## 敷地の地質・地質構造(コメント回答その14)ヒアリング資料の誤りについて

敷地の地質・地質構造(コメント回答その14)での2回目のヒアリング(2021年12月8日実施)で用いた資料について、「風化指標に基づく岩盤性状の図表」に関わる、以下の16ページの誤りが生じた。

## 風化指標に基づく岩盤性状の図表関連の誤りの具体的な内容

#### i) 主要調査断面における風化区分と風化指標との関係(4/14): 針貫入勾配

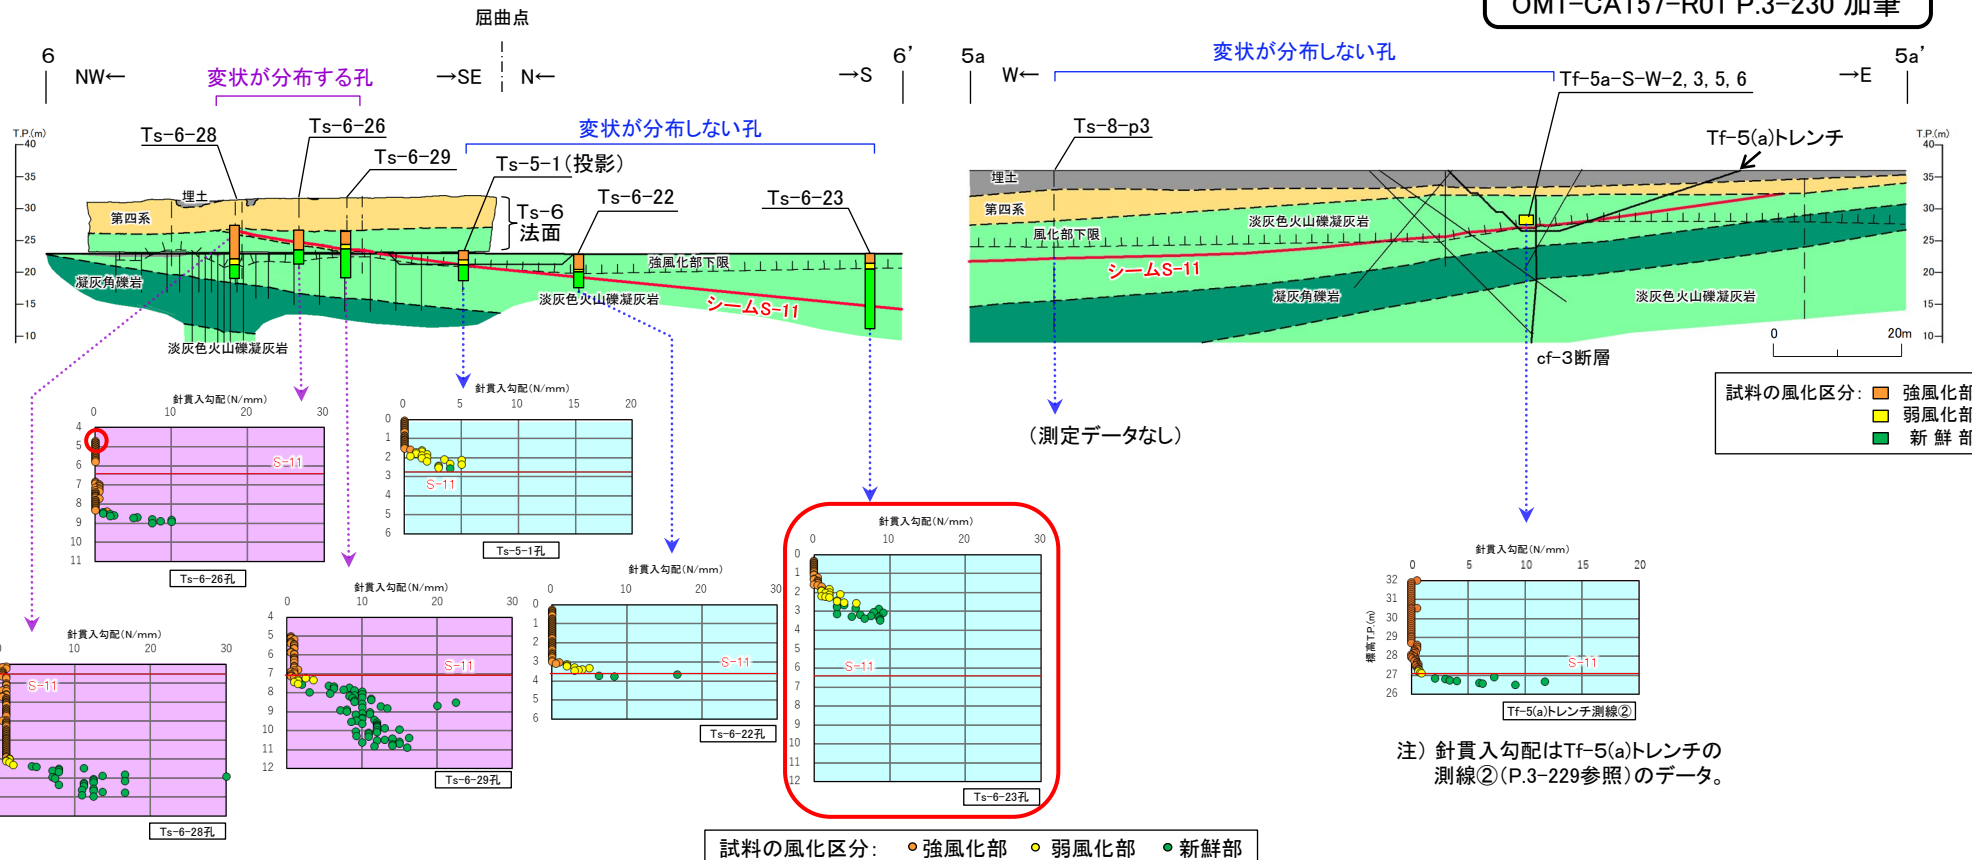
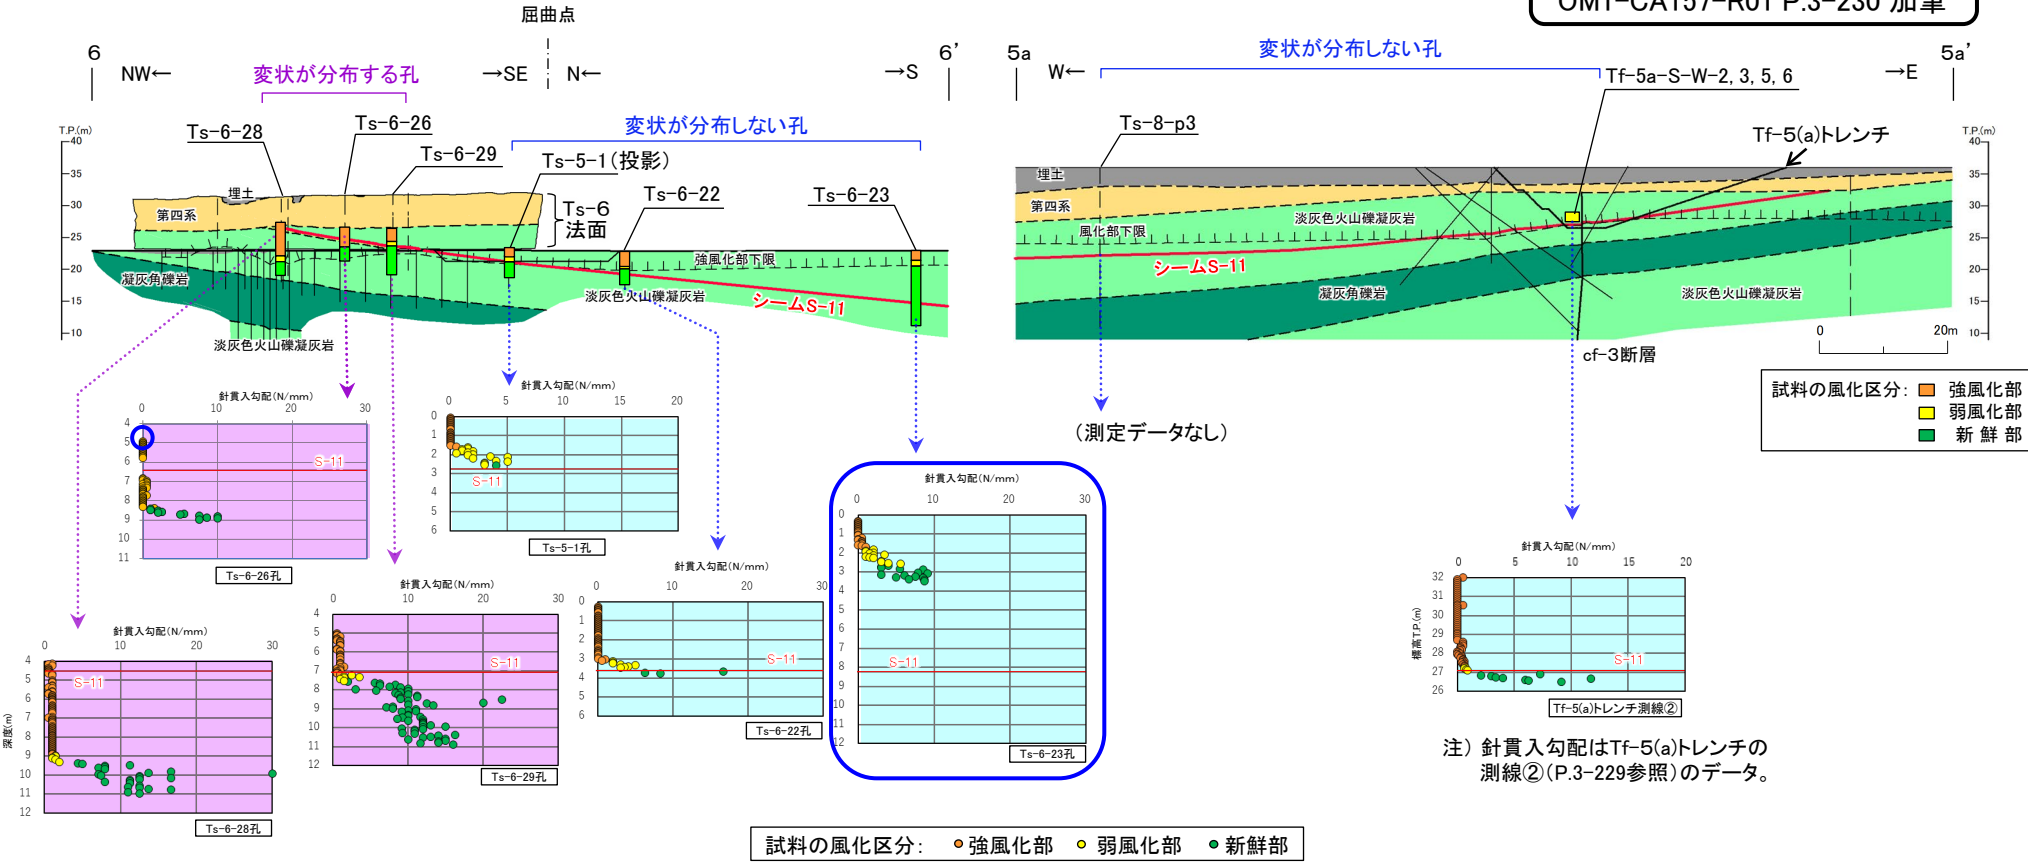
誤りの内容		ヒアリング資料での該当箇所			正誤比較 ページ
区分	詳細	区分	修正ページ		
			2021/12/8ヒア	2022/3/3ヒア	
①淡灰色火山礫凝灰岩以外の段丘堆積物等のデータをプロットしていた。	段丘堆積物の測定値を誤って表示	本編	3-230~232	3-250~252	1~6
		補足説明	13-5, 13-9	同左	7~10
	シームS-11の測定値を誤って表示	本編	3-243	3-263	11, 12
	細粒凝灰岩の測定値を誤って表示	補足説明	13-12, 13-13, 13-15, 13-23	同左	13~20
	シームS-11及び細粒凝灰岩の測定値を誤って表示	補足説明	13-22	同左	21, 22
②シームS-11を示す赤ラインに対し図の位置がずれていた。	グラフの貼り付け位置の誤り	本編	3-230~232	3-250~252	1~6
③表示すべきプロットが漏れていた。	グラフ作成ソフトでのデータ範囲指定の誤り	補足説明	13-24, 13-26, 13-29	同左	23~28
④データの処理で淡灰色火山礫凝灰岩以外のデータを含めて算出・表示していた。	淡灰色火山礫凝灰岩以外のデータが、色彩値2点、帯磁率1点含まれていた誤り	本編	3-238	3-258	29, 30
		補足説明	13-32	同左	31, 32
